Европейская экономическая комиссия**Административный комитет
Конвенции МДП 1975 года****Шестьдесят третья сессия**

Пересмотр Конвенции:**Принятые предложения по поправкам
к Конвенции в ожидании их принятия****Принятые предложения по поправкам к Конвенции
в ожидании их принятия****Записка секретариата****I. Мандат и справочная информация**

Приложение 2, рисунок 9

**«Рисунок 9
ОБРАЗЕЦ КОНСТРУКЦИИ ТРАНСПОРТНОГО СРЕДСТВА
СО СКОльзяЩИМИ ПОлами»**

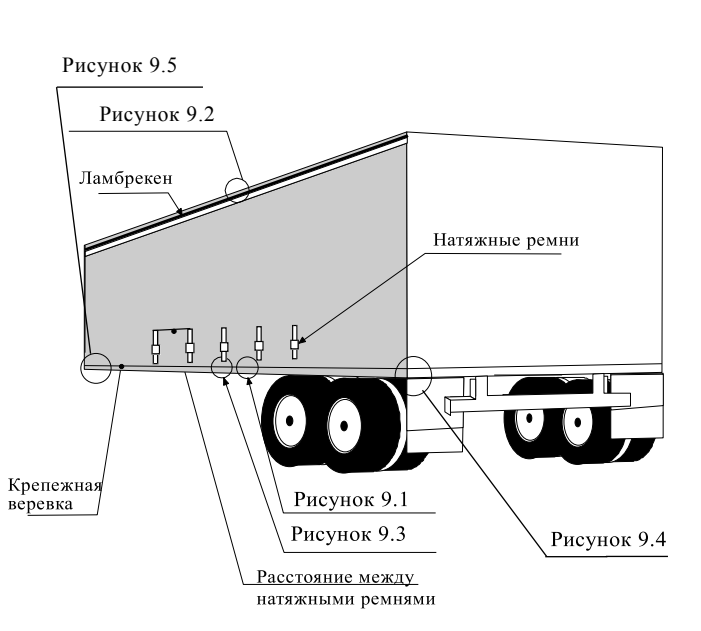
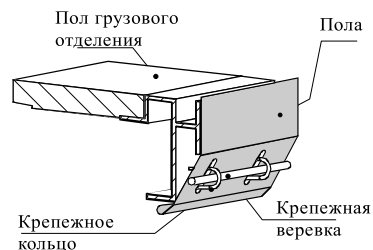
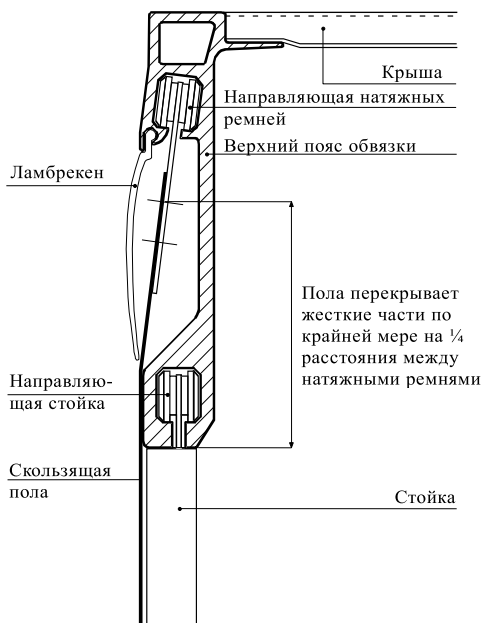
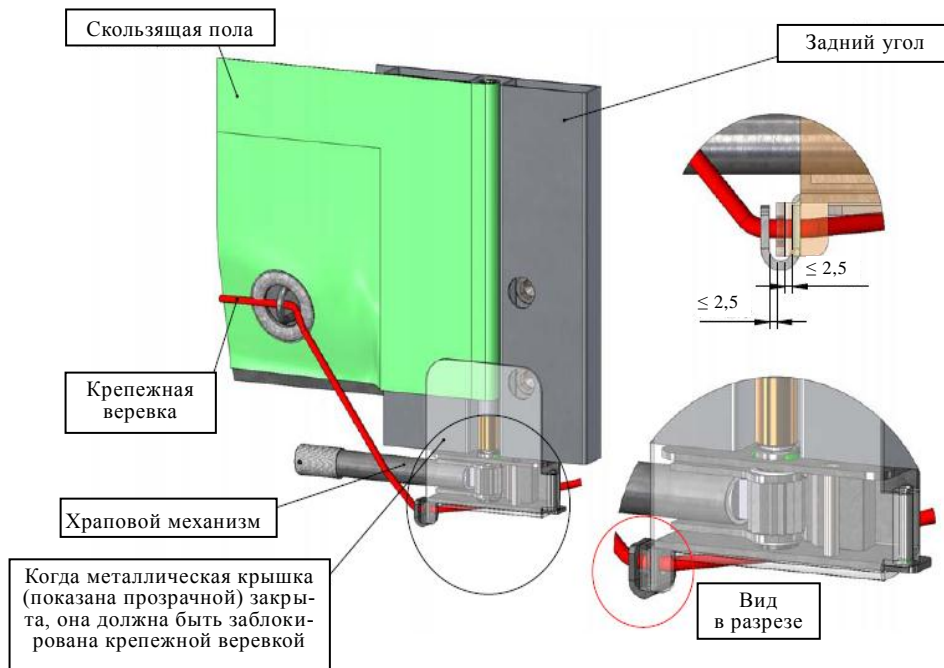
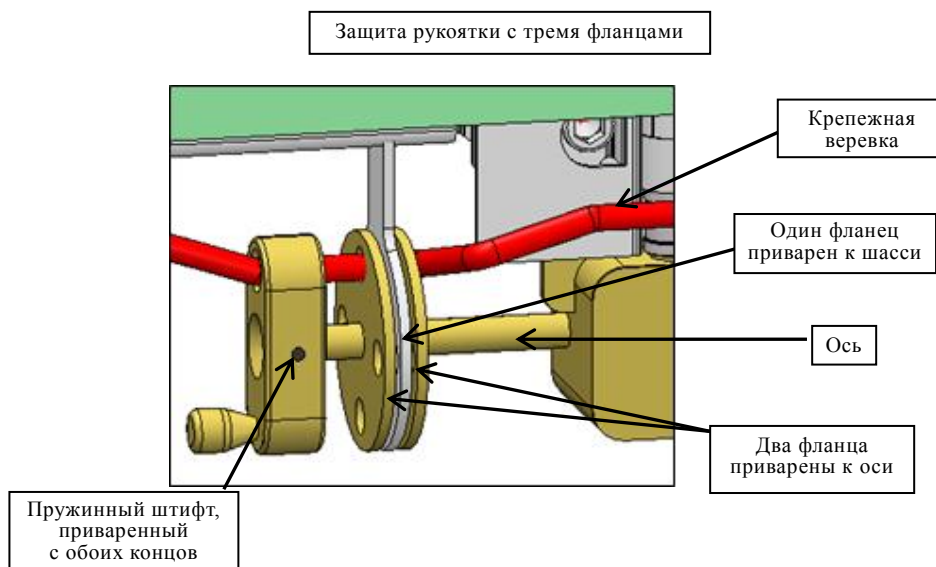
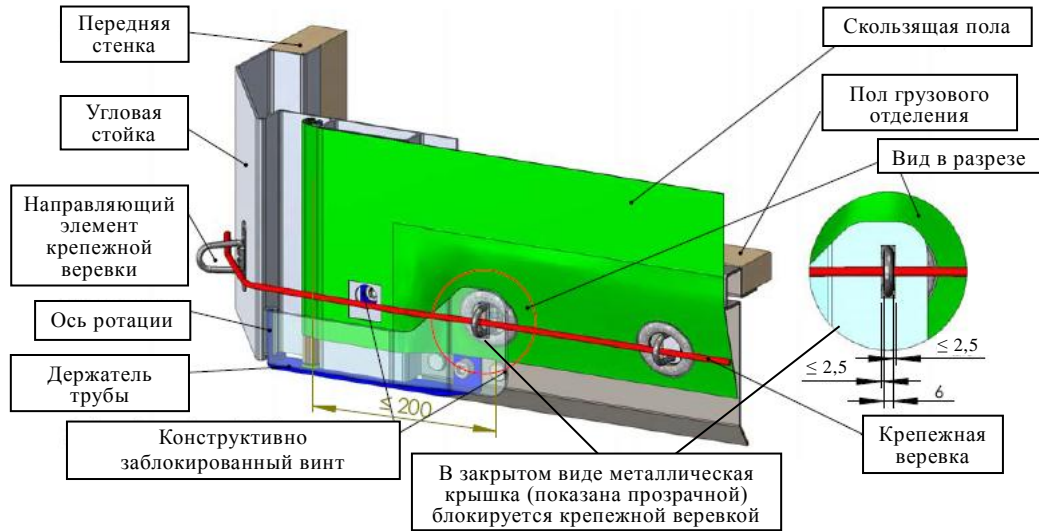
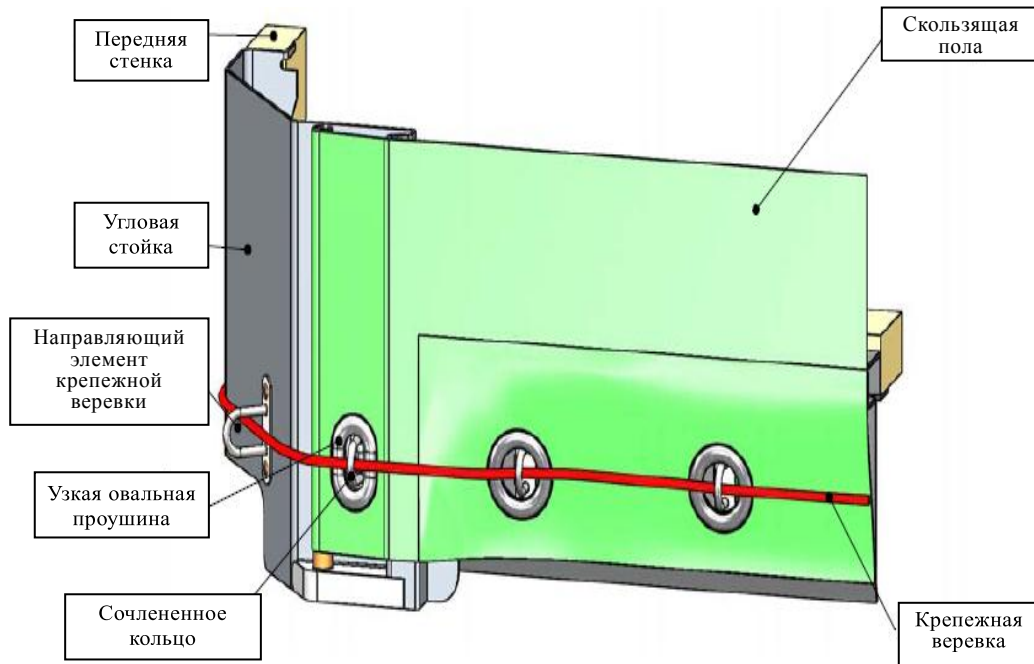
Нынешний рисунок 9 *заменить* следующим рисунком:

«Рисунок 10

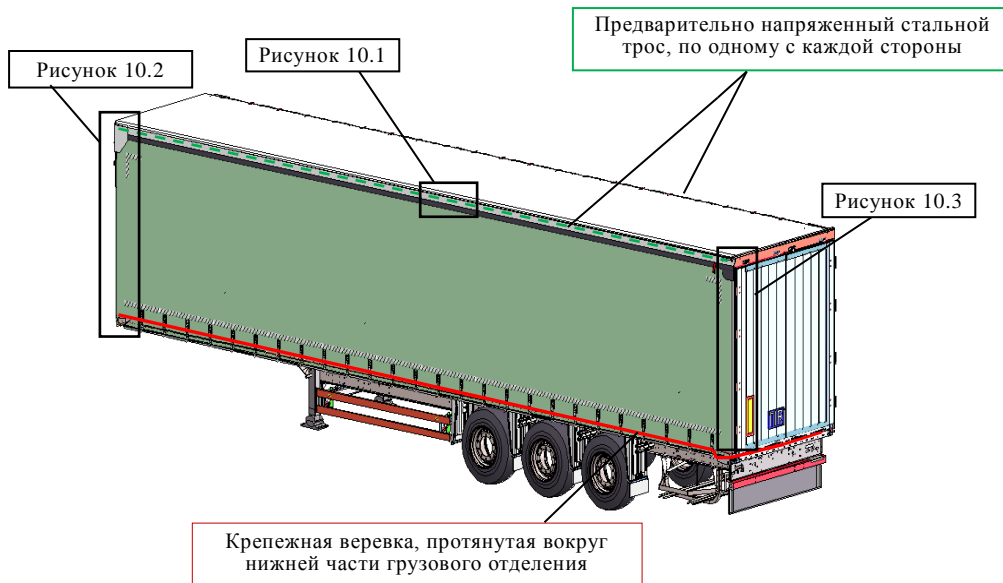
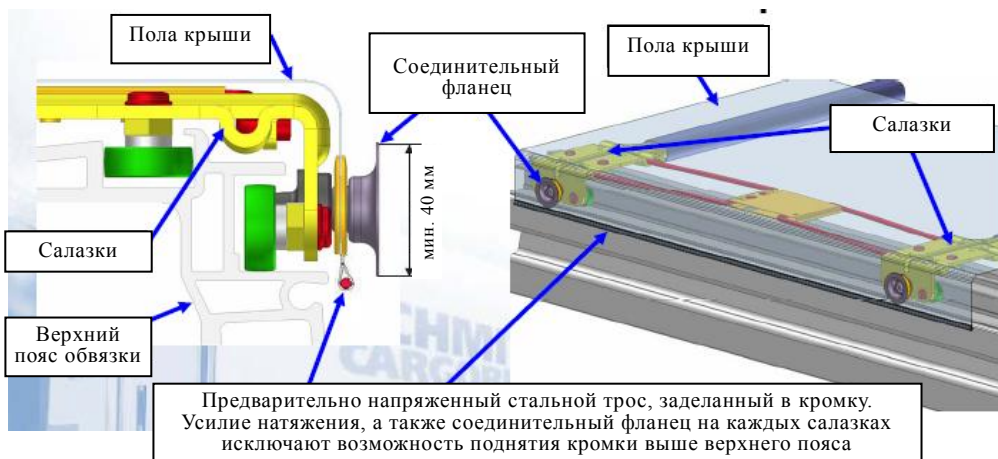
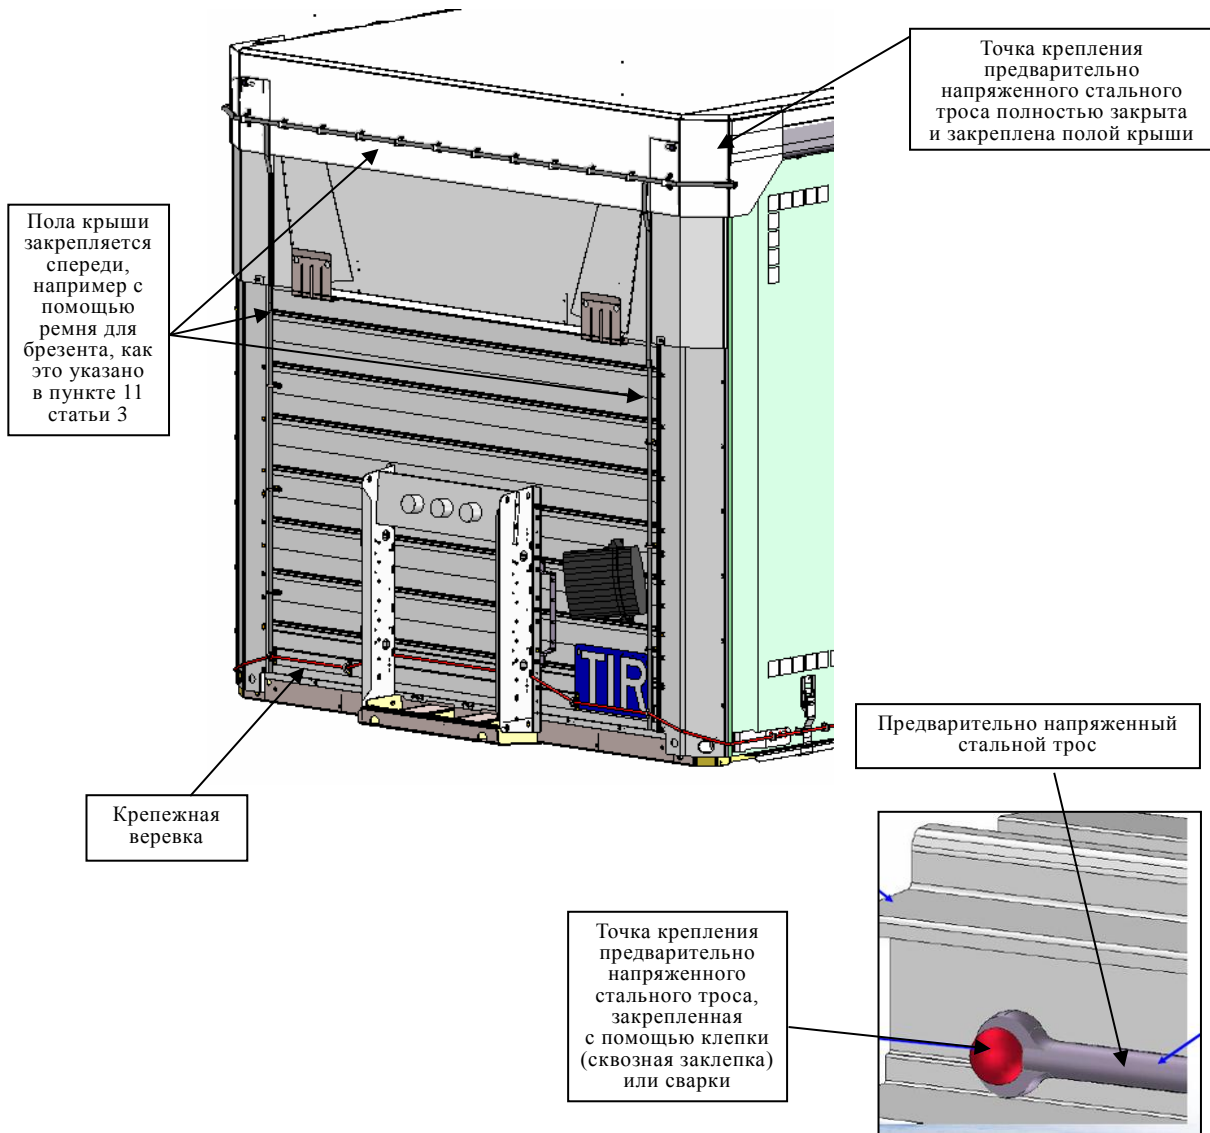
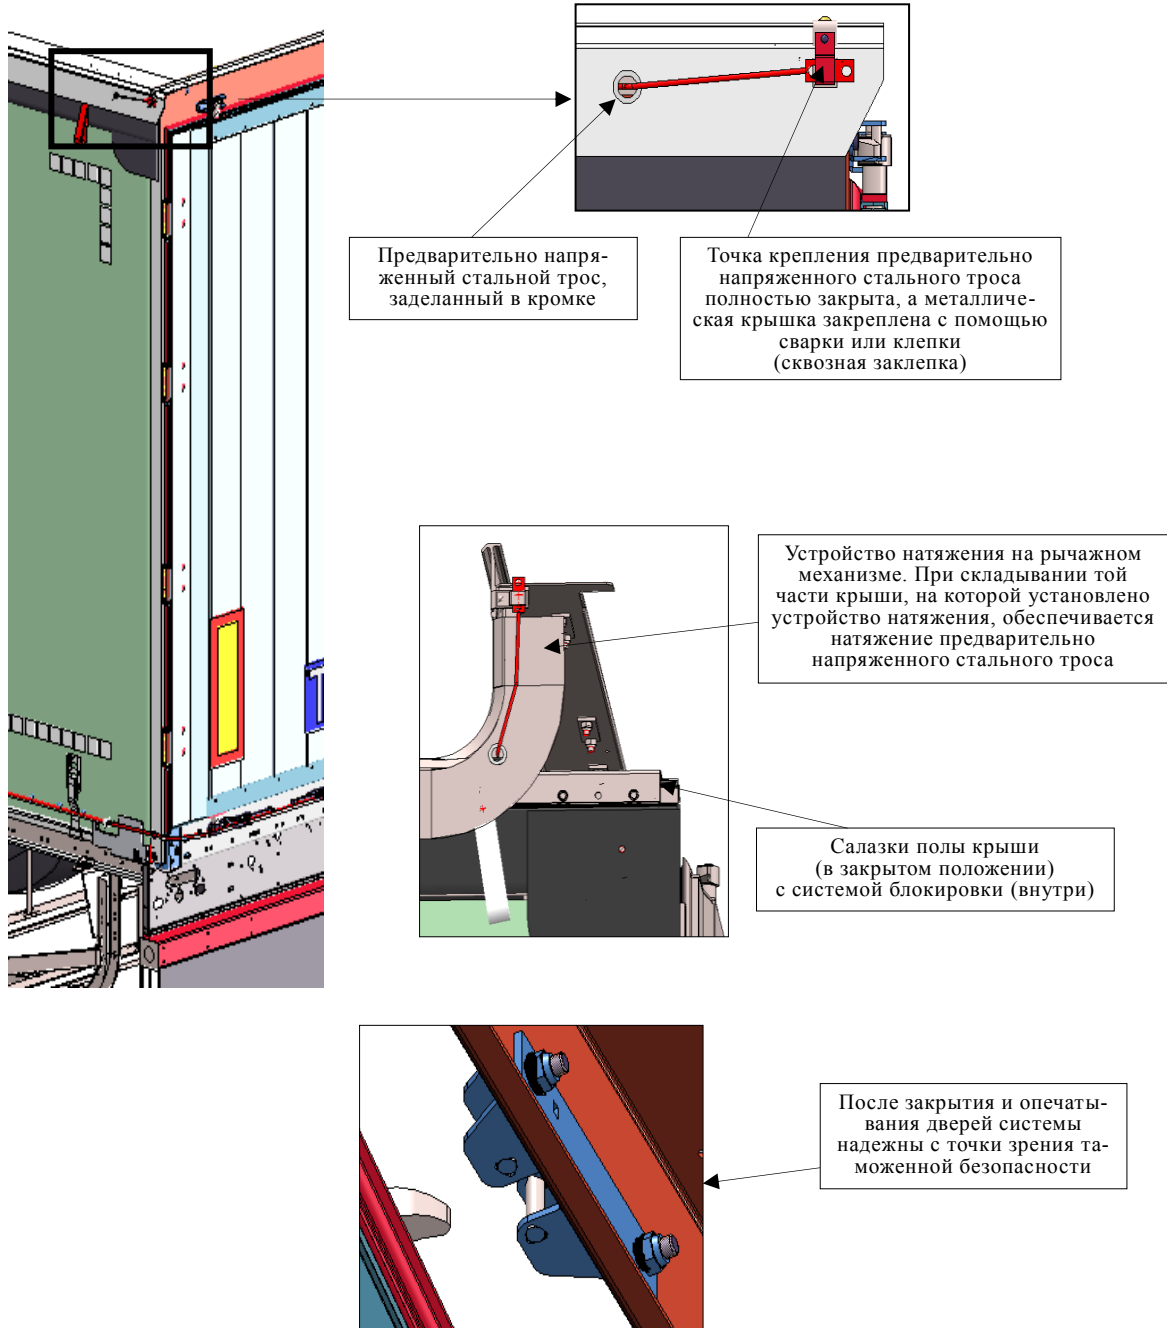
Приложение 2, новый рисунок 10

После нового рисунка 9 включить

Два предварительно напряженных стальных троса, заделанных в кромку, крепятся с обеих сторон грузового отделения. Этот предварительно напряженный стальной трос крепится спереди (см. рис. 10.2) и сзади (см. рис. 10.3) кузова. Усилие натяжения, а также соединительный фланец на каждом салазке исключают возможность поднятия кромки с заделанным предварительно напряженным стальным тросом выше верхнего пояса.

Пола крыши перекрывает жесткую часть крыши спереди грузового отделения, с тем чтобы полу крыши нельзя было стянуть через верхний край верхнего пояса.

Сзади крыша оборудуется таким особым устройством, как дефлектор, исключающий доступ в грузовое отделение без оставления видимых следов, когда двери закрыты и опечатаны.

«Рисунок 9»

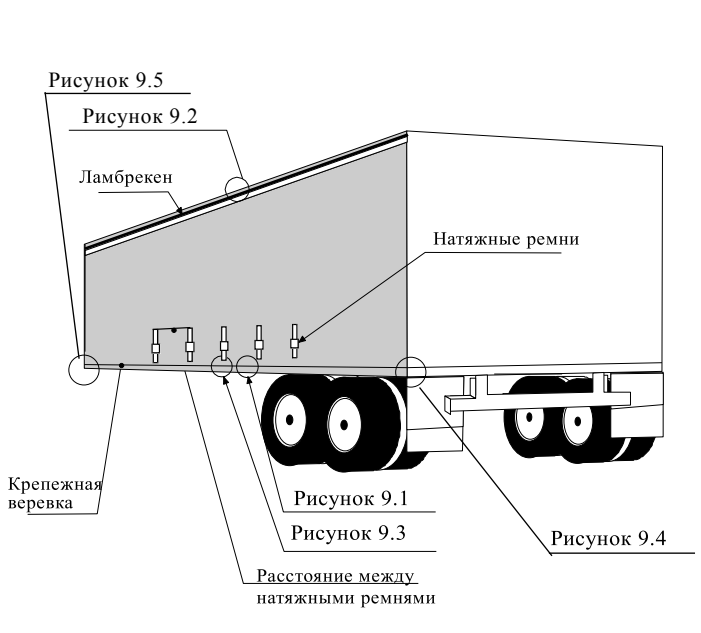
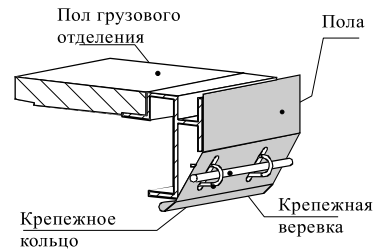
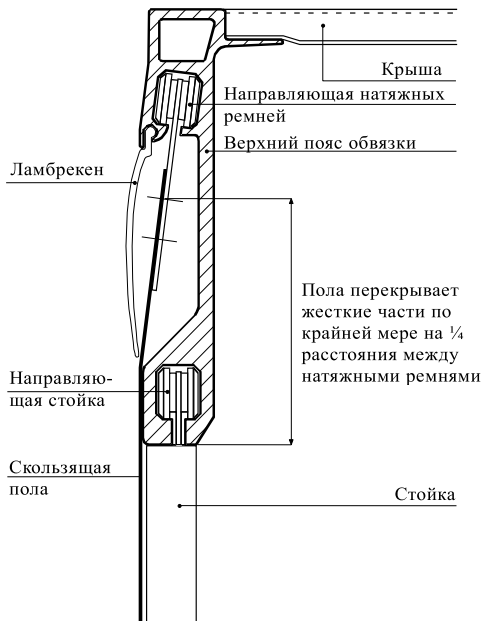
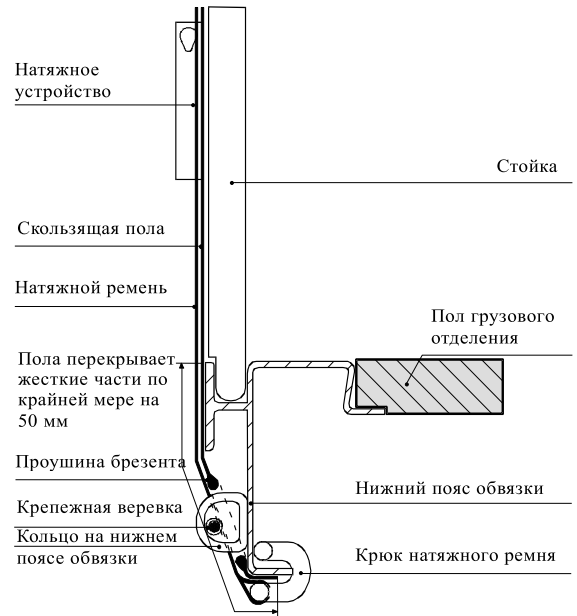
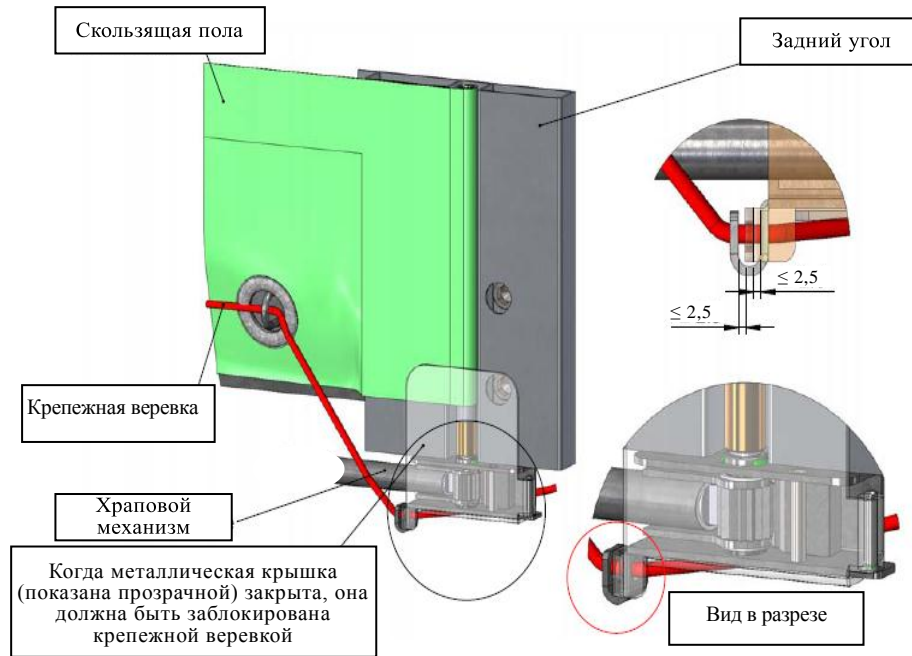
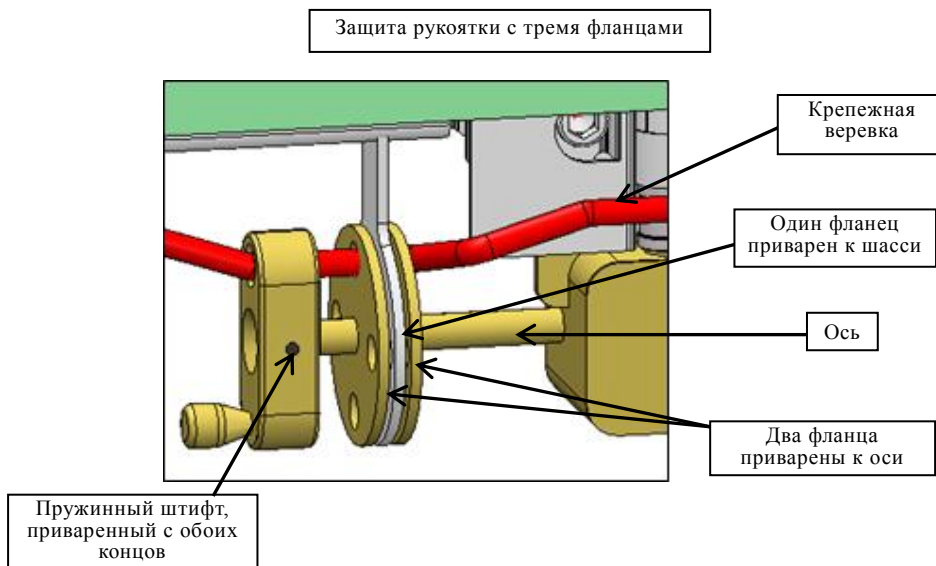
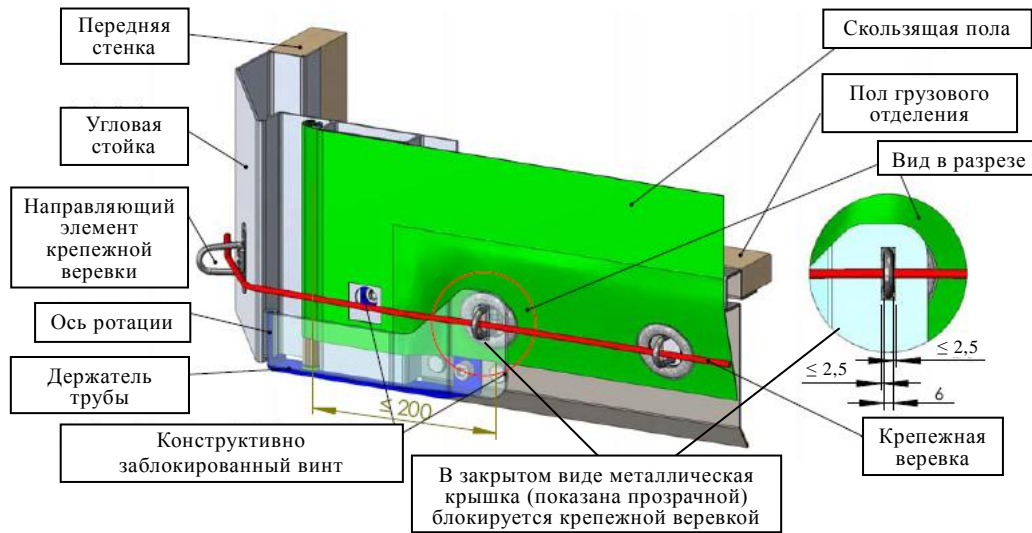
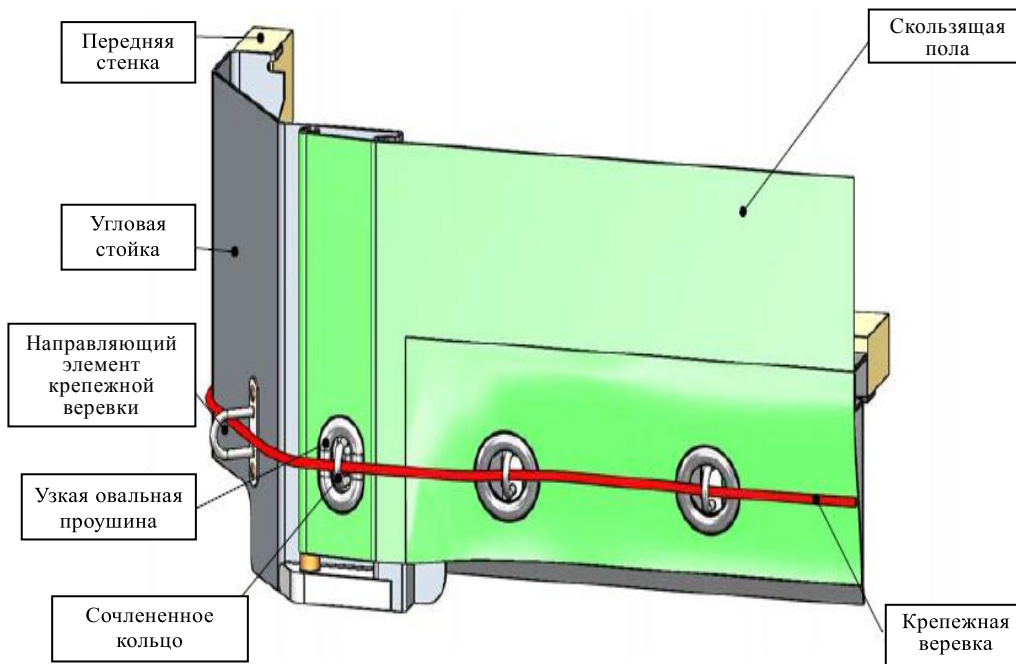
Нынешний рисунок 9 заменить следующим рисунком:
